# 两栋分开，中间采光，后部连厅

两栋楼各向外移1米，单栋尺寸不变，总宽29.6米，上层恢复2米间距；一层保留2×5.6米后部连接厅，餐厅南侧仍开敞。南端5米花窗墙连接实体外墙，天井围合且露天。原柱位保留，柱身与墙同色；两端各新增南端转角柱，贯通首层至屋顶；取消二层露台8处多余柱段。勒脚连续包过窗下与柱脚，门口断开。

# 一层：走廊围护与天井入口

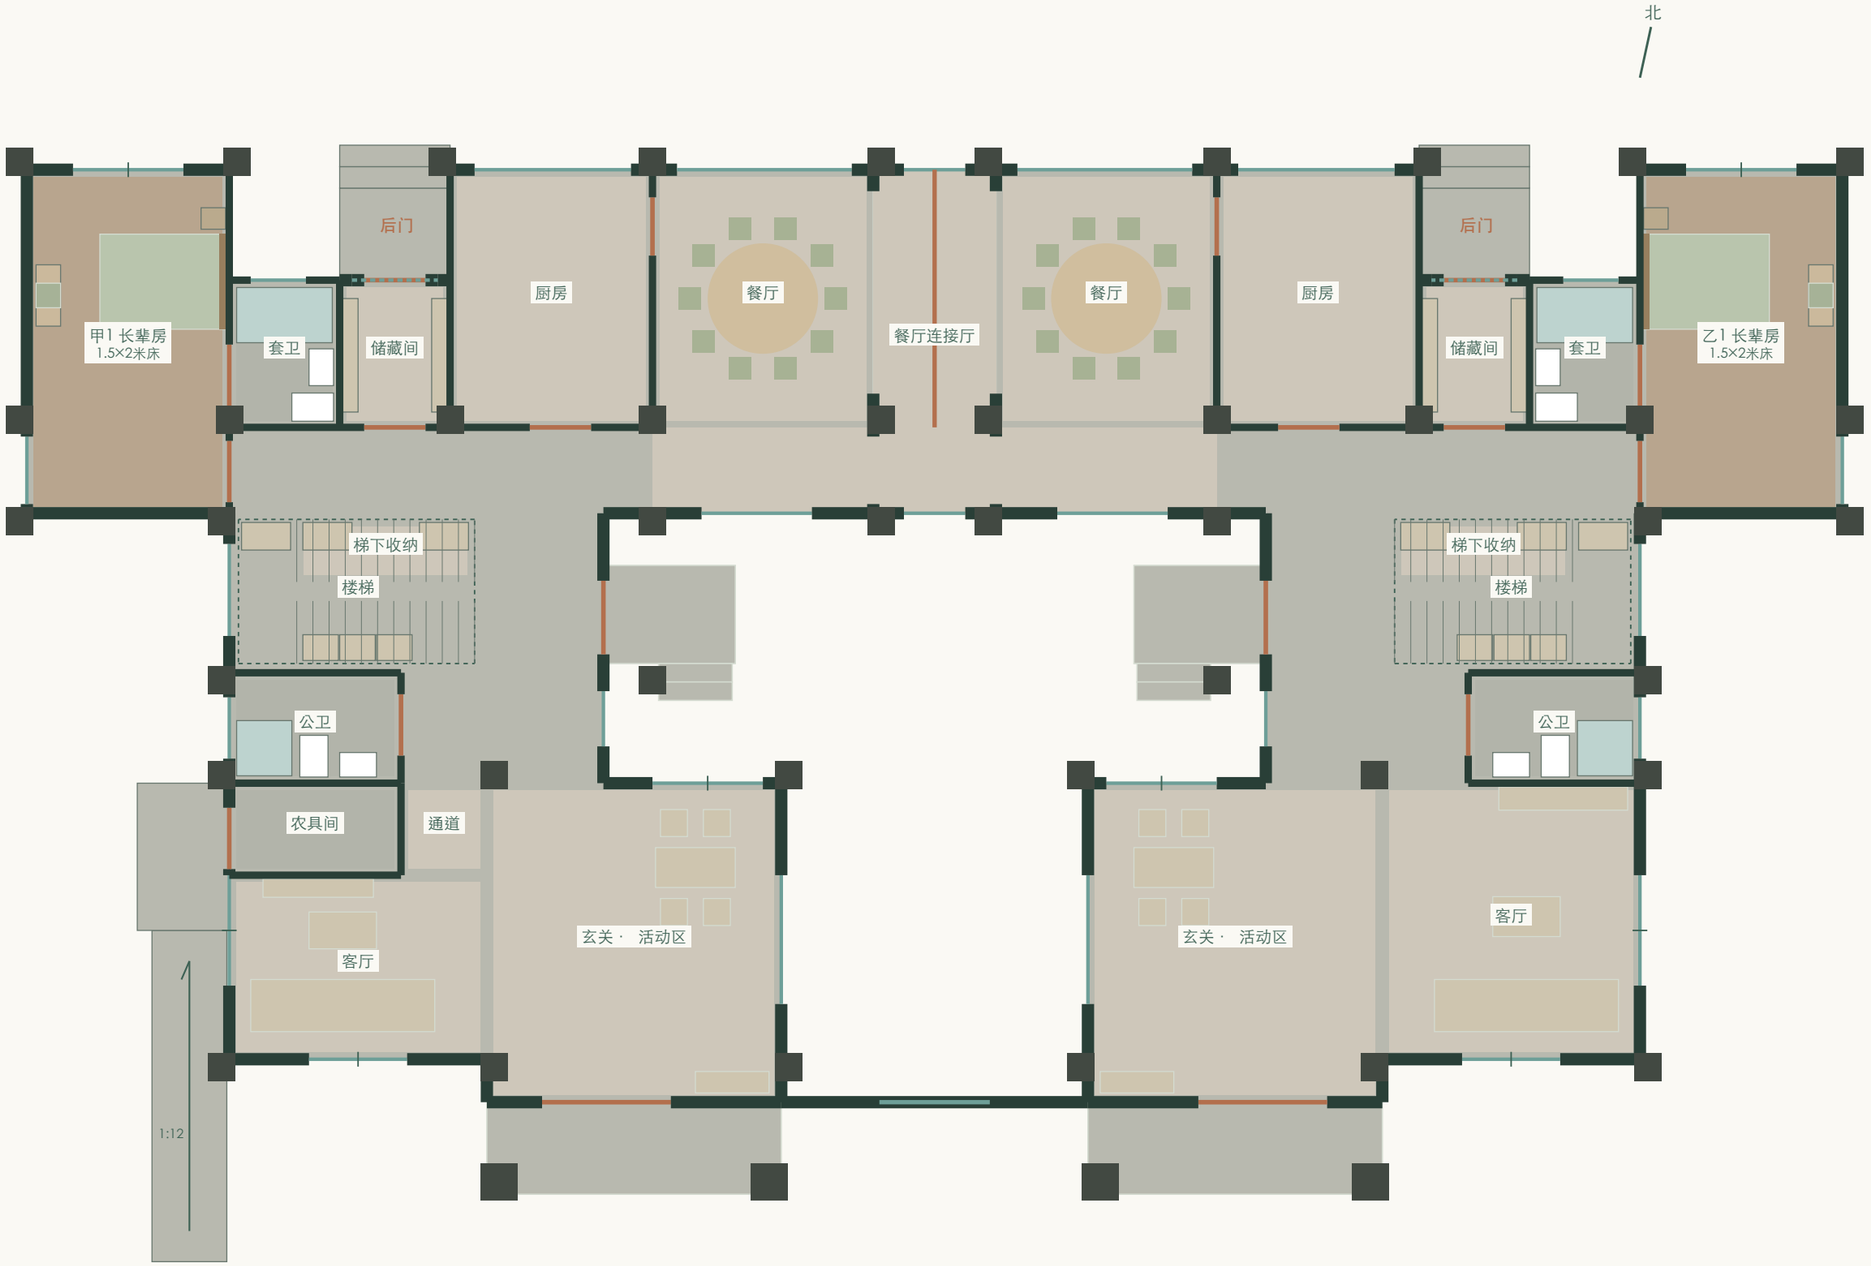
玄关、客厅、楼梯不设分隔门墙；卫浴、外墙、后门及院墙保留。

长辈房、厨房与四处卫浴保留，卧室不新增朝天井的洞口。

每户1.20米双扇外开天井门；2.15米平台，门外模型净深约1.55米；三级150毫米台阶转向南侧。

天井门旁两侧窗改0.90×1.35米固定玻璃，窗台1.10米、窗头2.45米，与门头齐平；中央南窗沿用原分格。

两餐厅经后部连接厅连通，中央4.20米活动屏风可整块移走；取消隔断线上的短墙与横挡墙，地面同标高连铺，春节两桌20人同餐。

两端侧墙各三柱，新增南端柱贯通；甲户后角设4.2平方米农具间，乙户恢复完整客厅；两户均保留厨房旁储藏间。

# 天井走廊窗：主玻璃固定，窄扇通风

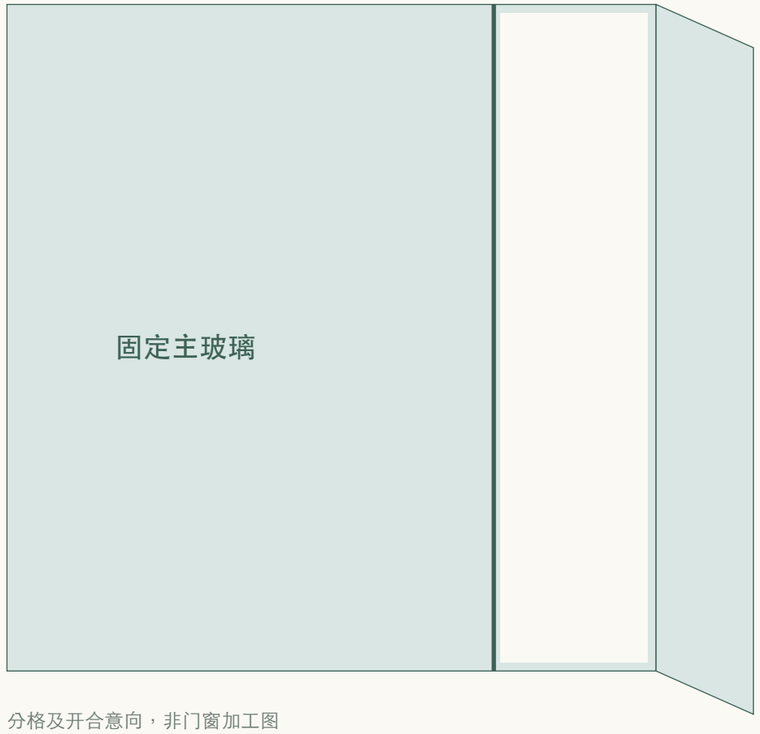
公共区窗洞宽1.80米、窗台1.00米、窗头2.85米；卧室及影音室南窗改为0.85至2.45米。

公共区后排朝南、朝天井的窗采用固定主玻璃配侧开启扇；卧室南窗及影音室南窗高1.60米、窗台0.85米、窗头2.45米，与其侧窗齐线。两户开启扇在外侧边缘镜像布置。固定主玻璃保持不动，网页点击只开启窄扇。

8处天井侧窗和三楼2处走廊南窗也采用固定主玻璃 + 窄扇。其余12处宽窗双扇中分、4处大窗四扇折叠，影音室2扇北窗中间固定、两侧窄扇外开、14处窄窗单扇外开；14处卫浴、2处洗衣间及2处储藏间门上横窗为上悬窗。8处楼梯窗均为整片固定玻璃，无窄分格；10组卧室北侧门窗改为通高双片玻璃推拉。

# 团圆宴：隔断打开，两桌20席

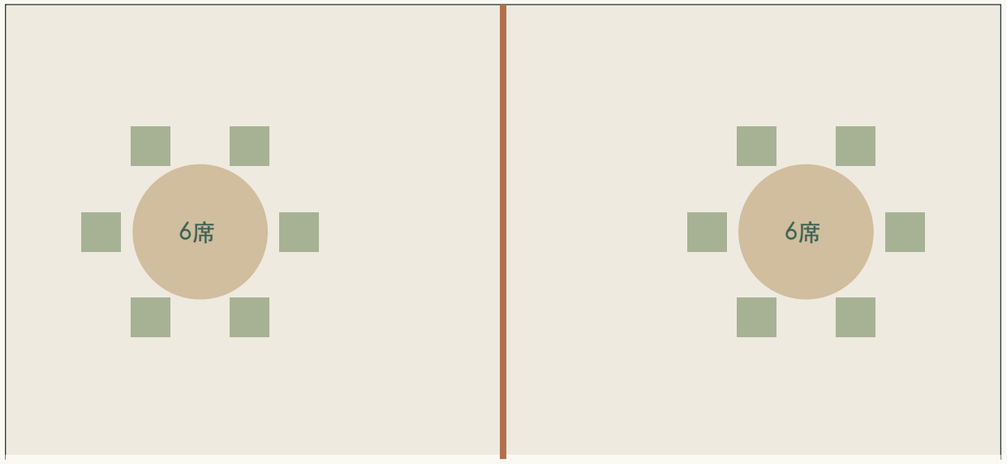
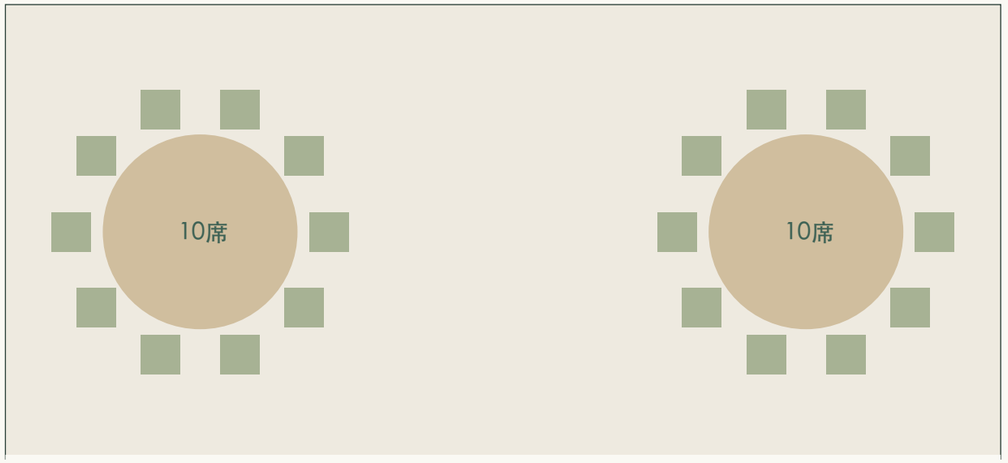
一层保留连接厅，餐厅合并轴线范围约9.2×4.2米，约38.6平方米。

桌椅为布置意向，保留通向厨房和公共走廊的入口；中间活动隔断不承重。实际家具尺寸与拉椅、端菜通道应现场放样确认。

# 二层洗衣、一层梯下半开放收纳

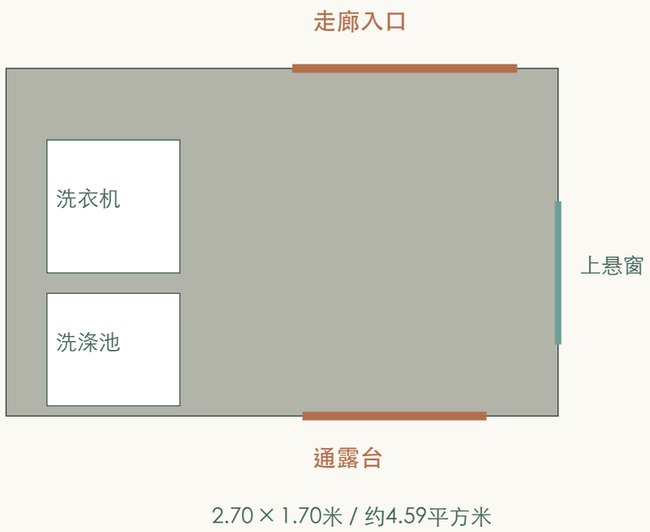
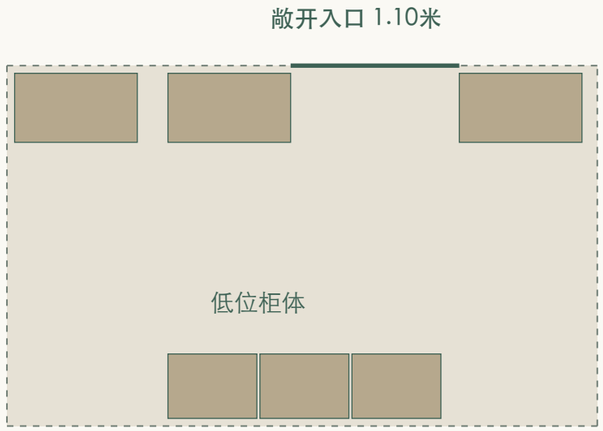
洗衣间：每户二层露台北侧约4.59平方米，走廊与露台各一门；设备、门扇和侧窗保留。轻质围护、设备荷载、防水与排水须联合设计。

梯下收纳：取消门与整面封墙，北侧原楼梯隔墙同步取消，中央1.10米入口敞开。低处阶梯式带门柜，高处开放搁架，两侧浅灰橡木格栅轻遮挡；低矮处只放物品，不作站立通道。

# 卧室北侧门窗：整幅玻璃，同高细框

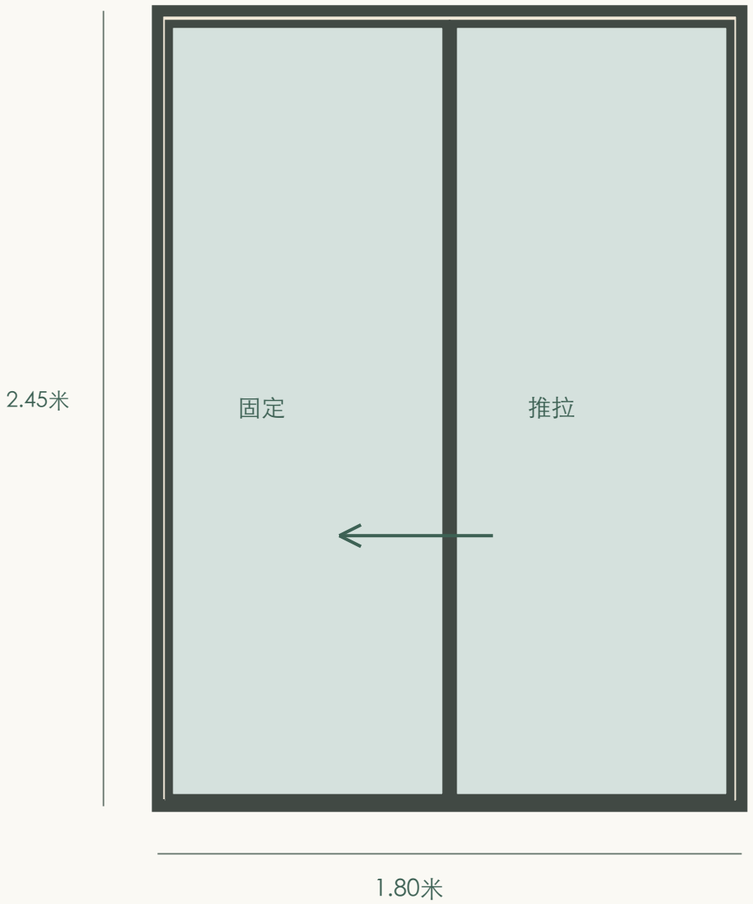
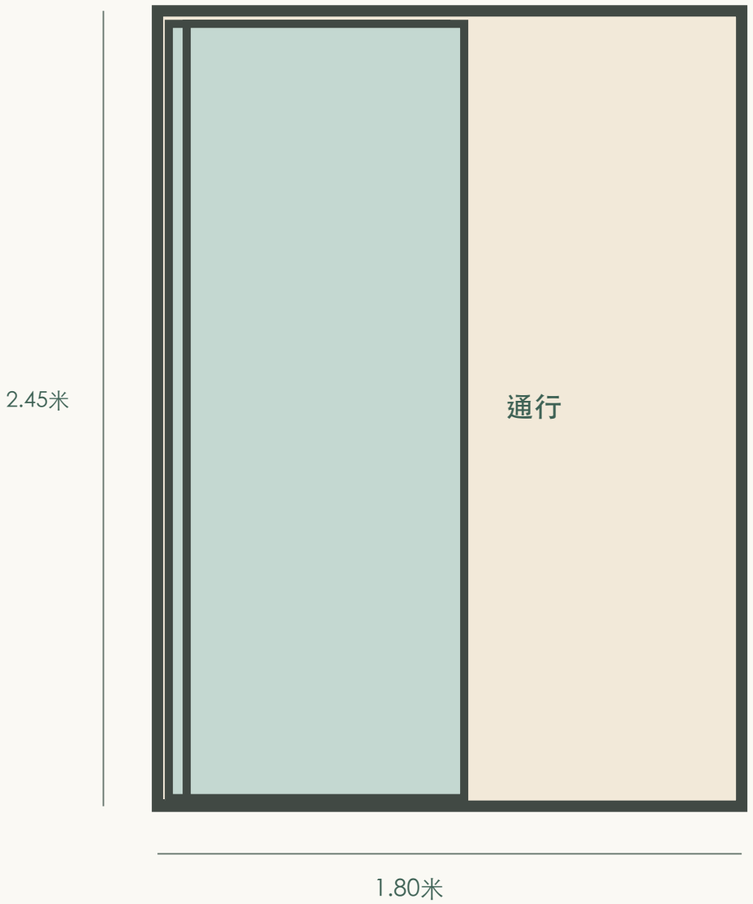
10组统一为1.80×2.45米通高推拉门；靠书桌侧固定，开启侧向其收拢。

设计：整组同高、统一外框，仅留一道中央接缝，玻璃一直延伸至低轨。每间房按书桌位置镜像设置固定侧，推拉不占用室内及1.10米深阳台的门扇回转空间。

# 一层：农具、干储分开，生活动线保持敞开

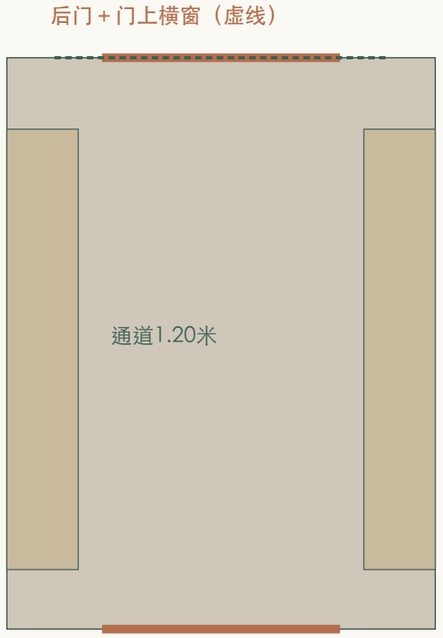
只取甲户客厅后部外侧角落，甲户电视移到新增隔墙前；乙户该处恢复客厅，取消农具外门、平台与缓坡。农具从甲户侧院进出。

门外平台1.50×2.40米。推车缓坡净宽1.10米、长5.40米，跨越450毫米高差。

利用厨房旁原空置服务区，保留室内入口，北侧后门保留；门上设1.40×0.45米横窗，窗台2.65米、窗头3.10米，门头与窗台间留0.30米墙带。开启器下引至约1.45米，旧侧小窗取消；两侧约300毫米深搁架，中间1.20米模型通道。外门后为1.50米深平台与三级150毫米台阶。

## 三楼楼梯玻璃栏杆

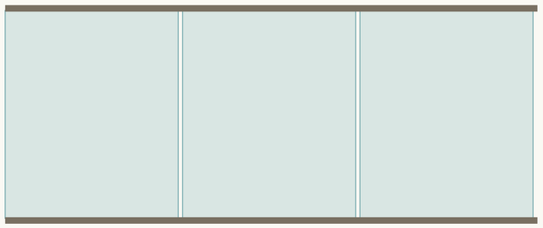
三楼取消楼梯北侧整面隔墙；透明栏杆沿梯洞边设置，旁侧上楼出口保持敞开。走廊外墙、原柱和楼梯固定窗保留。

# 三楼影音室：向天井侧南扩为L形

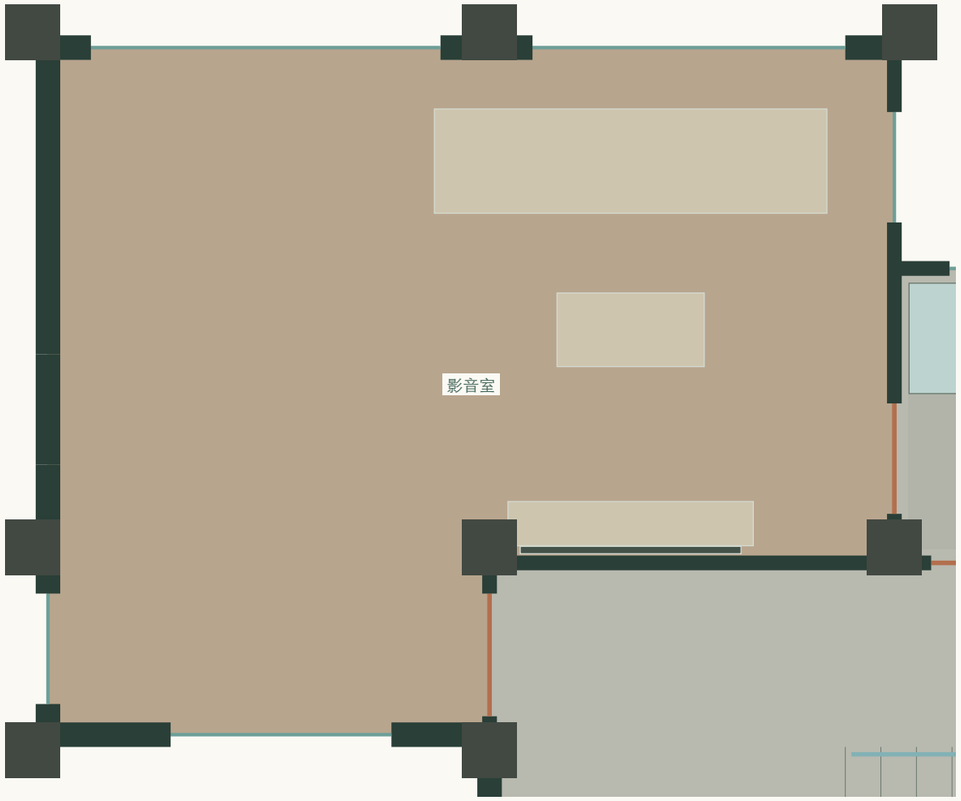
1. 拆旧南墙靠天井约3.60米的一段及原门；两柱之间形成新的南向围护，转角侧墙闭合，影音室保持独立。

2. 南窗保留1.80米洞宽和原分格，窗高1.60米、窗台0.85米、窗头2.45米，与北侧及侧窗齐线；固定主玻璃配0.45米外开窄扇。

3. 新入口位于转角侧墙，门洞1.00米，向影音室内开，避开楼梯到达及公共卫浴通道。

4. 电视贴右侧保留实墙，沙发与电视对正；北向两大窗采用固定主玻璃配双侧外开窄扇；可切换卫浴及其双入口保留。

5. 不增楼板，不改屋顶或柱位；扩入部分由原楼板与主屋面覆盖。拆墙性质、梁下净高及新增围护荷载须正式核定。

# 9间侧卧室：沿柱线改门，纳入走廊尽端

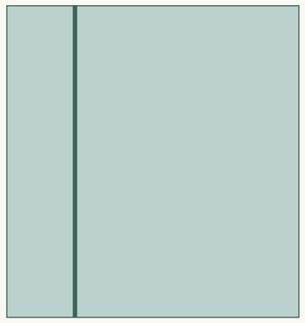
新侧门洞口暂按1.00×2.35米；南侧铰接，向卧室内开，门口地面平接。门框安装后的实际净宽、柱边收口及五金须正式深化。

甲1／2／6：x=3.30米；乙1／2／6：x=26.30米。

甲4／8：x=10.20米；乙4：x=19.40米。

各新门y=11.28～12.28米；隔墙暂按120毫米。
